OSSERVAZIONI all'ISTANZA di V.I.A. del MASTER PLAN dell'AEROPORTO di VERONA

Osservazioni alla "Istanza di V.I.A." relativa al Master Plan del Piano di Sviluppo dell'Aeroporto "Valerio Catullo" di Verona.

Figura 3.1.3 – Parcheggi auto esistenti

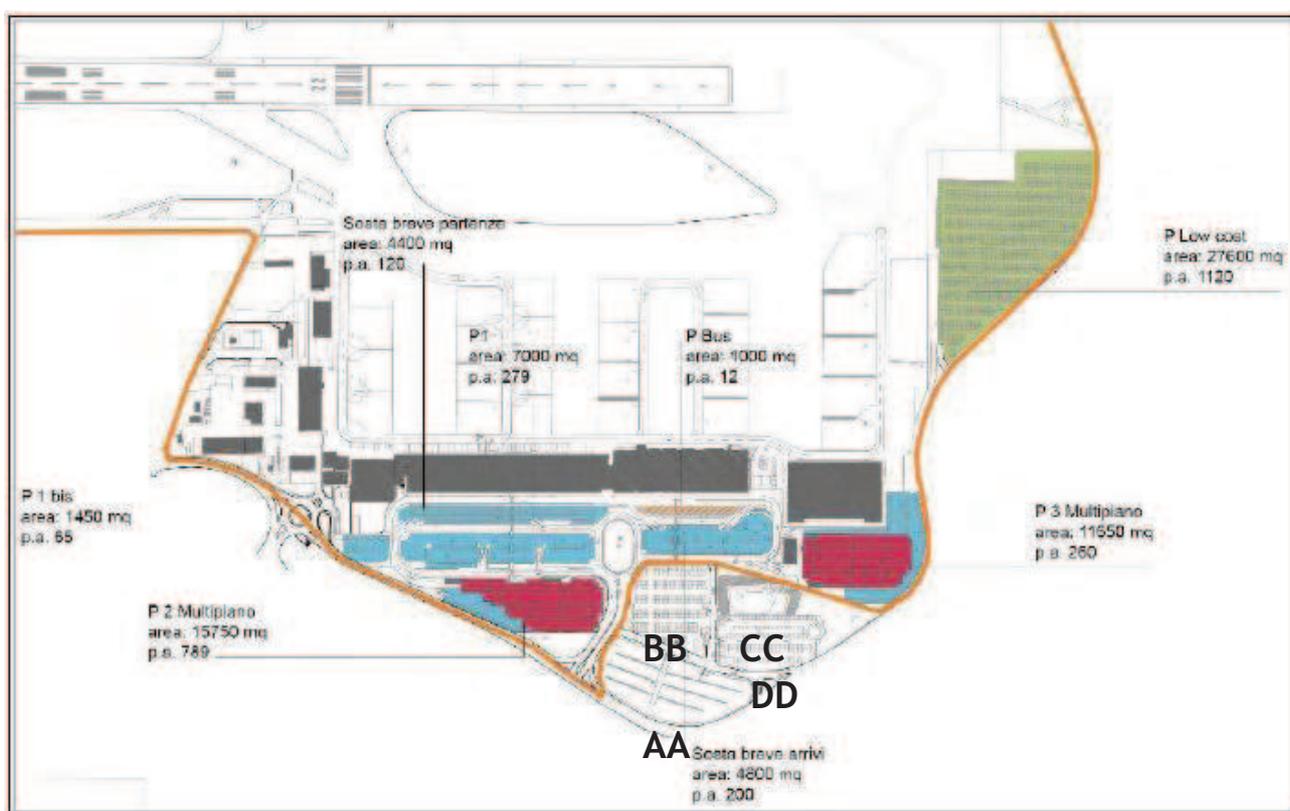
In merito a quanto riportato a **pagina 10** il sottoscritto ritiene che il **“Proponente - ENAC”** non abbia ben compreso e ben attentamente esaminato il **Perimetro del Sedime Aeroportuale**, perché se andiamo a leggere queste frasi: *“Attualmente l’offerta della sosta auto è caratterizzata dalla presenza di n. 5 aree parcheggio distribuite in modo abbastanza omogeneo all’interno dell’area aeroportuale, oltre al parcheggio Low cost collocato a Nord dell’hangar (cfr. Figura 3.1.3). Complessivamente l’aeroporto dispone oggi di n. 4605 parcheggi auto, pari a 1,3 posti ogni 1000 passeggeri, di cui circa il 22% riservato a dipendenti, equipaggi ed autonoleggi”*, va evidenziato che nei 4605 posti auto sono compresi anche quelli dei parcheggi riservati ai dipendenti e agli equipaggi **(AA)** del Parcheggio P4 **(BB)**, della ex Cava Marchi **(CC)** e del Parcheggio interrato **(DD)** che da questa sottostante immagine risulterebbero essere al di fuori del sedime aeroportuale, come riportato nel Master Plan sottoposto alla Procedura di VIA.

Tabella 3.2.1 – Descrizione interventi

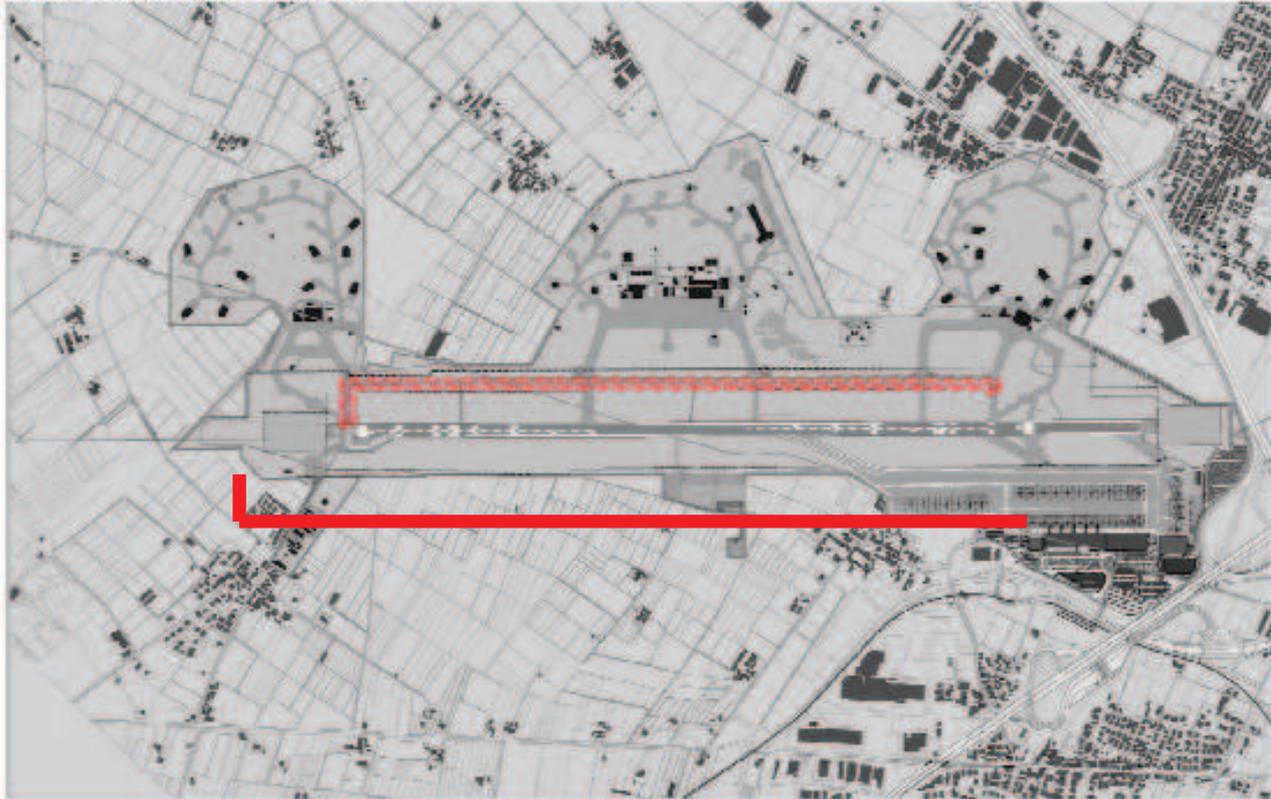
In merito alle opere progettate ed inserite nel Master Plan dell’Aeroporto Valerio Catullo, il sottoscritto esprime dei dubbi sulle scelte progettuali adottate per queste opere: **“Adeguamento Taxiway esistente Nord”** un’opera inutile da realizzare e pericolosa da utilizzare... visto che è ubicata dalla parte opposta della pista rispetto all’Aerostazione visto che, tra l’altro, costa meno realizzare una **nuova Taxiway a Sud dell’attuale pista**... direttamente collegata con l’area di sosta degli aerei e quindi... in sicurezza.

(Taxiway) rimarrà inagibile per i lavori di demolizione e ricostruzione dell'attuale Taxiway a Nord e pertanto invece di spendere soldi per quest'opera inutile sarebbe più utile prolungare la pista di decollo sul lato della runway 04, facendo sì... che la quota di decollo, in prossimità di Caselle, sia più elevata.

Figura 4.5.58 – Individuazione delle aree di viabilità land-side oggetto di trattamento fotocatalitico

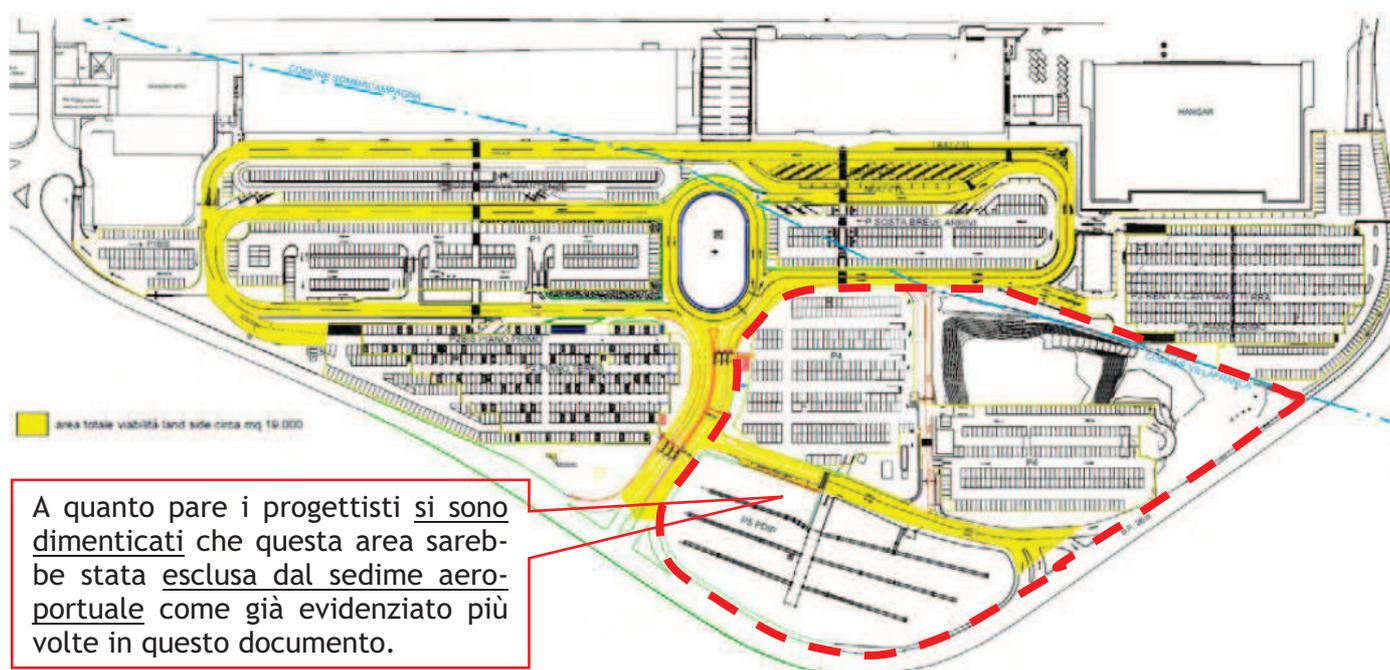
Si segnala inoltre che l’intervento di trattamento dell’intera superficie della viabilità land-side (per un superficie pari a circa 19.000 m², cfr. figura 4.5.58), da realizzarsi con miscela fotocatalitica a base di acqua e biossido di titanio, intervento già previsto a progetto, costituisce un **intervento di mitigazione dell’impatto sulla componente ambientale** qui considerata, determinando l’abbattimento degli inquinanti atmosferici, in particolare gli ossidi di azoto.

Figura 4.7.35 – Aree in classe acustica II – curve LAeq (periodo notturno - scenario 2030)

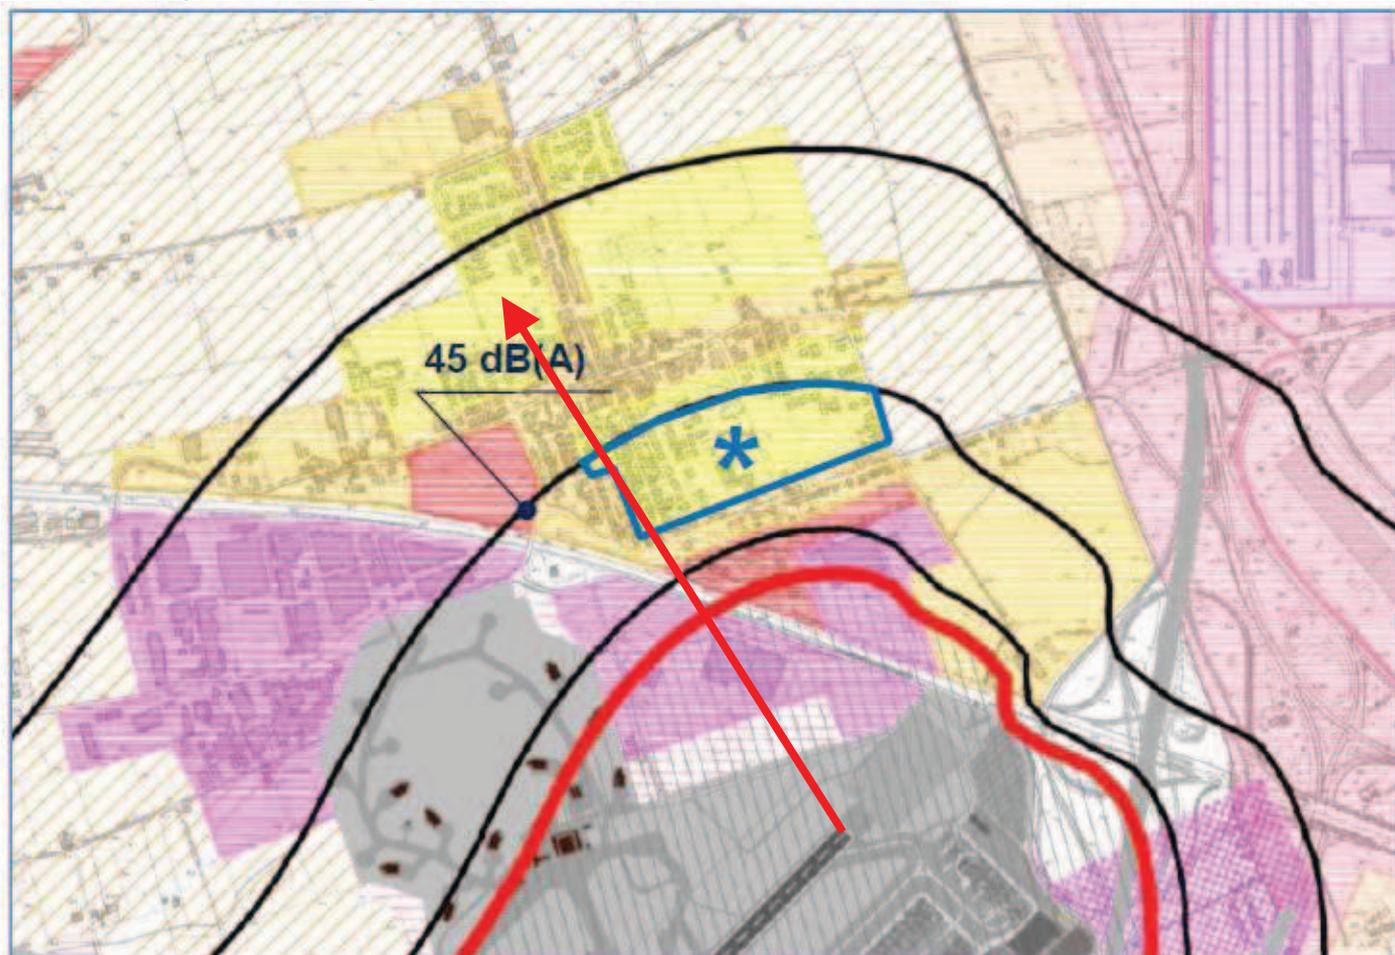
A differenza di quello che sostengono i progettisti del Master Plan dell'Aeroporto Catullo, i rumori che il sottoscritto sente - da circa 1400 metri dalle attività dell'Aeroporto - possono essere così individuati:

Ed in merito ai rumori che non si dovrebbero sentire a Caselle evidenzio il rumore che si sente ancora più lontano dalla pista come registrati nelle aree del Parco del Centro Sociale di Caselle.

**Figura 4.7.35 – Aree in classe acustica II – curve LAEq
(periodo notturno - scenario 2030)**

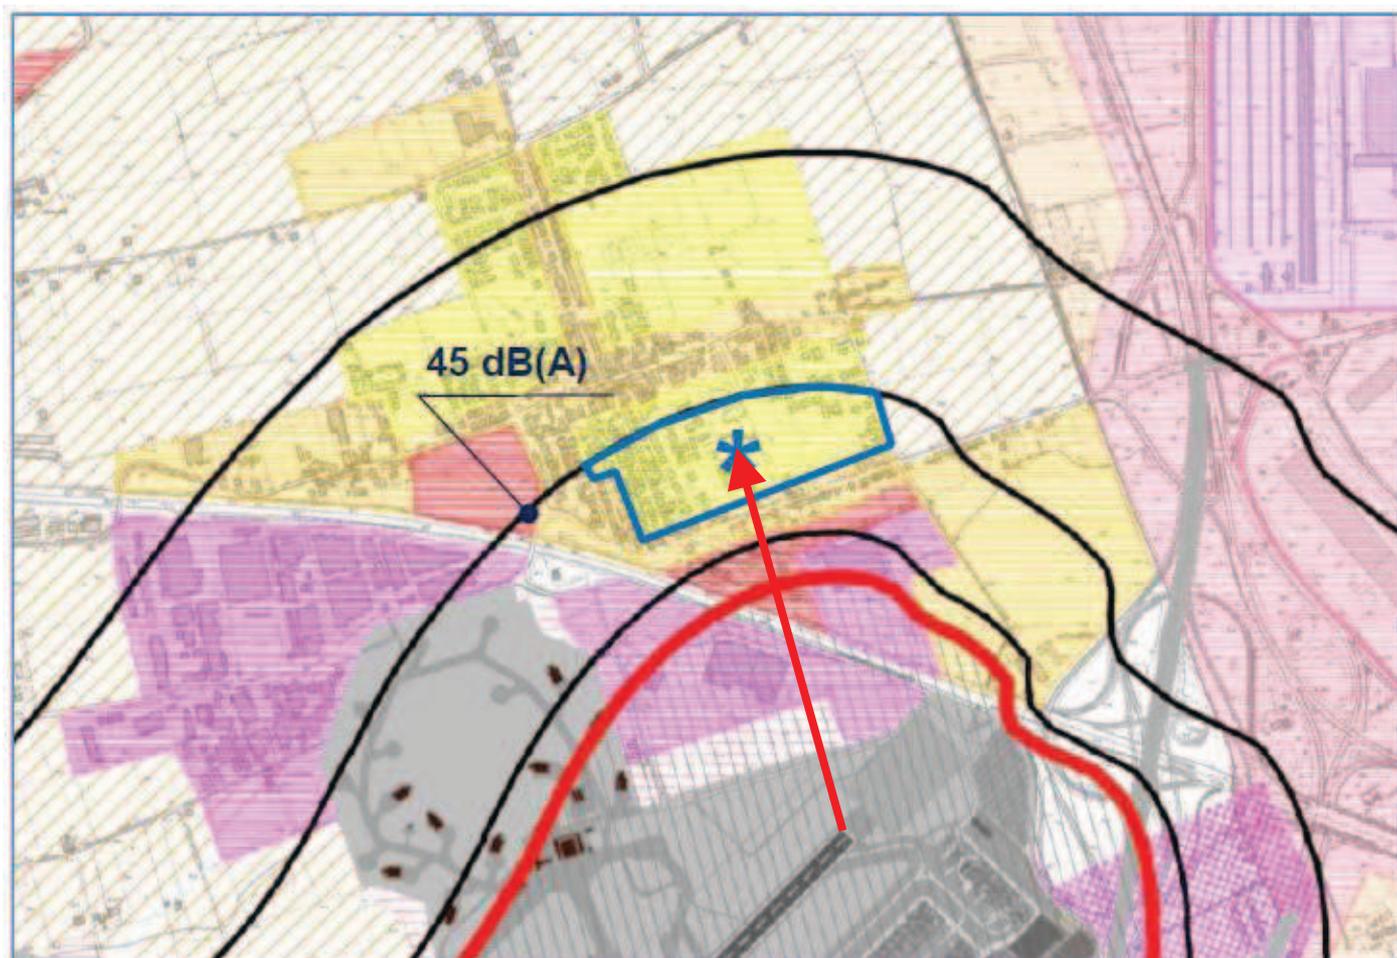
Come è noto il **Parcobaleno** di Caselle dista dalla pista... circa 900 metri (e la posizione del **Parcobaleno** è indicato con l'asterisco nella tavola sopra riprodotta) e i bambini, quando giocano, il rumore degli aerei che sentono... è questo:

Ed è evidente che le analisi effettuate dai progettisti del Master Plan dell'Aeroporto Catullo per rilevare il rumore aeroportuale, in tutte le sue forme e direzioni, sia al suolo che in volo, sia rumori diretti che indiretti e riflessi... devono essere... **totalmente rifatte.**

Figura 4.11.5 – Stratigrafie, fonte: Servizio Geologico d'Italia, Dipartimento Difesa del Suolo

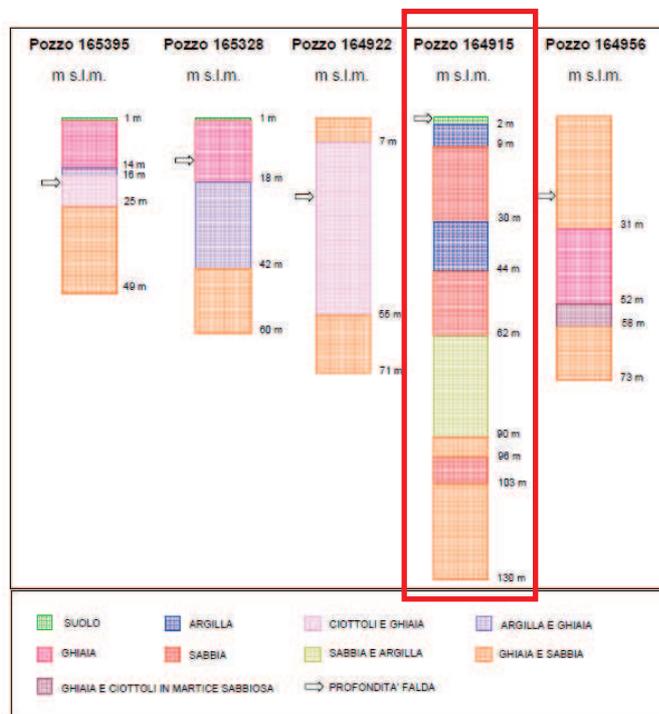
E che i dati come riportati anche in questa 6^a parte della Relazione siano “taroccati” basta esaminare la posizione del **pozzo 164915** dove secondo i tecnici in quella posizione ci sarebbero 2 metri di suolo agricolo poi a meno 2 ci sarebbe la falda acquifera, dai 2 ai 9 metri ci sarebbe argilla, poi dai 9 ai 30 metri ci sarebbe argilla, poi dai 30 ai 44 metri ci sarebbe sabbia, poi dai 44 ai 62 metri ci sarebbe argilla, poi dai 62 ai 81 metri ci sarebbe sabbia, poi dai 81 ai 103 metri ci sarebbe argilla ecc. ecc. **Tutto falso.**

Per esperienze professionali (e per aver progettato un “mangimificio” che per questioni dei Vincoli Aeroportuali... la base è stata costruita interrata fino a raggiungere la quota di - 12,80 metri dal piano campagna) la stratigrafia descritta come appartenente al **pozzo 164915** è... **assolutamente sbagliata.**

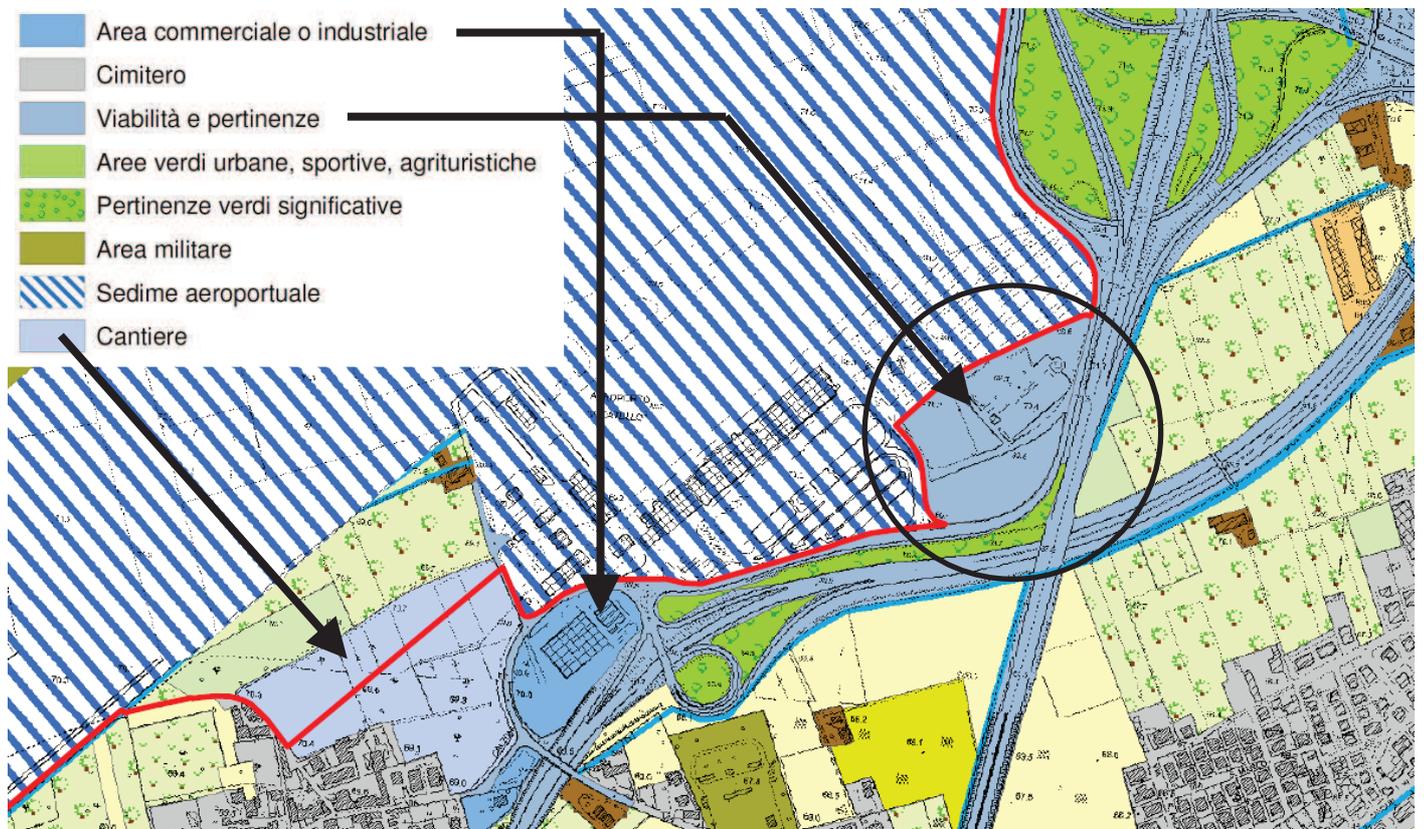
Se sulla tavola “Uso del suolo ex ante” - nella area individuata nel cerchio si scrive che quella sarebbe area per viabilità e pertinenze, perché quell’area non è stata inserita nel Sedime Aeroportuale, visto che su quell’area la Catullo SpA ha dei progetti in corso che non sono stati inseriti in questa istanza di VIA?

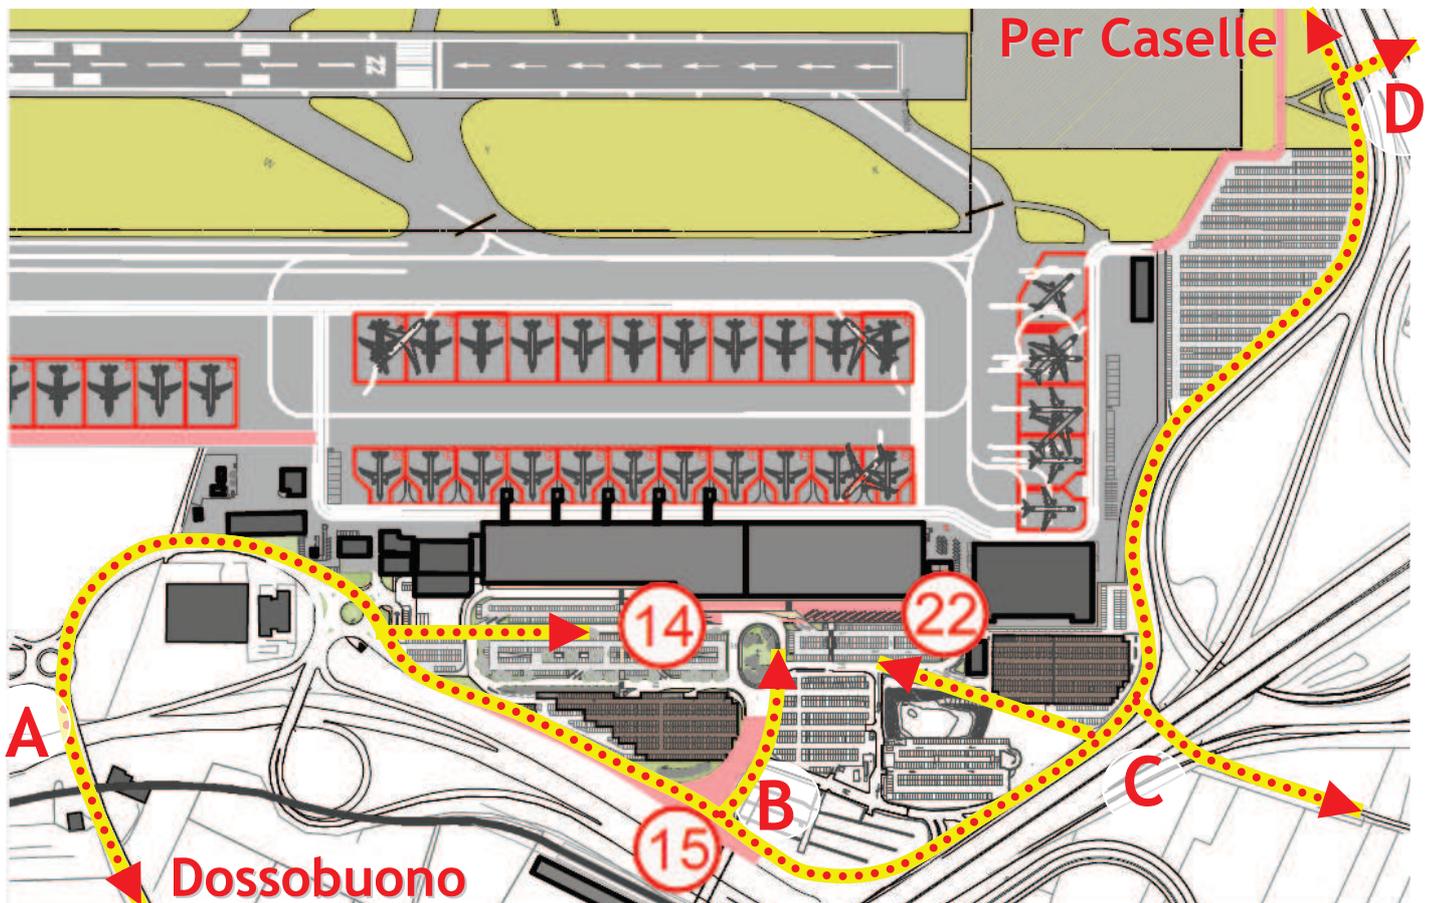
La strada perimetrale nord indicata con il numero 6 deve essere realizzata in modo da permettere la realizzazione di adeguate **barriere antirumore** costituita da **dune alberate** come sotto indicate.

Fig. 24 – Mappa dei parcheggi auto esistenti interni al sedime aeroportuale

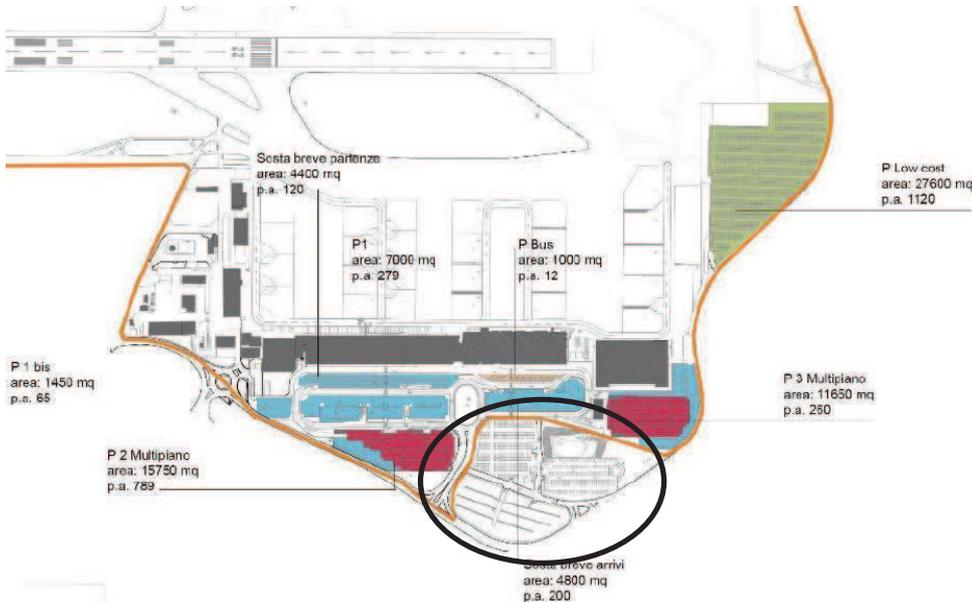
Per quanto riportato a pagina 60 della Relazione Generale: *“I parcheggi P4 e P5 sono collocati su aree di proprietà della società di gestione (sia allo stato attuale che nello stato di progetto). Questi parcheggi non sono compresi all’interno del sedime aeroportuale e pertanto non verranno tenuti in conto per garantire nel tempo gli standard necessari. Le possibilità di ampliamento più economiche per i parcheggi sono costituite dalla sopraelevazione dei parcheggi P1, P2, P3 e di parte della sosta breve.”*

Se la Catullo Spa vuole eliminare i parcheggi P4 e P5 che oggi creano una disponibilità di 1.616 posti auto (più del 50% dei parcheggi esistenti) perché in questa area vuole realizzare un Hotel, uno Steak House e una Stazione di Servizio Auto, per prima cosa queste nuove realizzazioni vanno, da subito, ora inserite in questo Master Plan e quindi sottoposte alla VIA.
